2011年9月

ACアダプタの変更について お知らせ

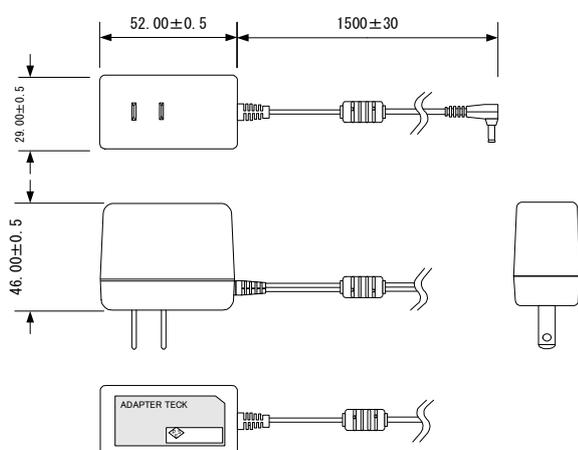
2011年10月より弊社の変換コネクタ等に使用する標準 AC アダプタが変更になりますのでお知らせいたします。
従来の AD-150T から **STD-07510U** という型式に変更になります。
主な変更点: 入力電圧範囲が AC100V~AC240V のユニバーサル仕様に変更され小型軽量になりました。

型式	STD-07510U	AD-150T
動作条件: 温度	0°C~40°C	-10°C~40°C
動作条件: 湿度	80%以内(結露なきこと)	←
寸法	横:52mm 高さ:46mm 奥行:29mm	横:61.3mm 高さ:35.3mm 奥行:49mm
コード長	約 1500mm	約 1830mm
重量	約 90g	約 210g
入力電圧範囲	AC100V~AC240V (47~63Hz)	AC100V±10% (50/60Hz)
出力電圧	DC7.5V±5%(DC1.0A 負荷時)	DC6V±8%(DC500mA 負荷時)
出力プラグ規格	EIAJ RC5320 区分3準拠	←
安全規格	UL/CUL/PSE/BSMI/CB	PSE
環境規格	RoHS 指令	←
